Avis délivré en date du 17 août 2020 de la Mission régionale d'autorité environnementale d'Île-de-France sur la réalisation d'un doublet géothermique à l'aquifère du Lusitanien avec une option de repli sur l'aquifère sus-jacent du Néocomien, dans le cadre de la demande d'autorisation d'ouverture de travaux miniers géothermique sur la commune de Châtenay-Malabry (92).

SYNTHÈSE DE L'AVIS

Avis de la MRAe en date du 17 août 2020 sur la réalisation d'un doublet géothermique à l'aquifère du Lusitanien avec une option de repli sur l'aquifère sus-jacent du Néocomien, sur la commune de Châtenay-Malabry (92)

Illustration 1 : Réseau de chaleur planifié sur la ZAC La Vallée
source dossier p.84

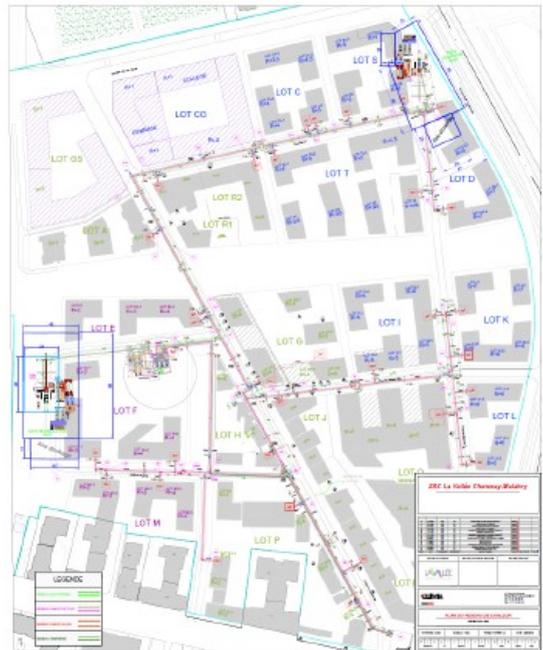
Pour la MRAe, le projet au sens du code de l'environnement est constitué de ces trois éléments indissociables. L'étude d'impact doit donc porter sur l'ensemble du réseau de chaleur urbain porté par Flowergy Chatenay-Malabry.

La MRAe recommande de compléter l'étude d'impact pour la faire porter sur le projet global incluant le doublet géothermique, la centrale thermique et le réseau de tuyauteries sous voiries qui constituent un ensemble indissociable pour fournir le service de chauffage urbain.
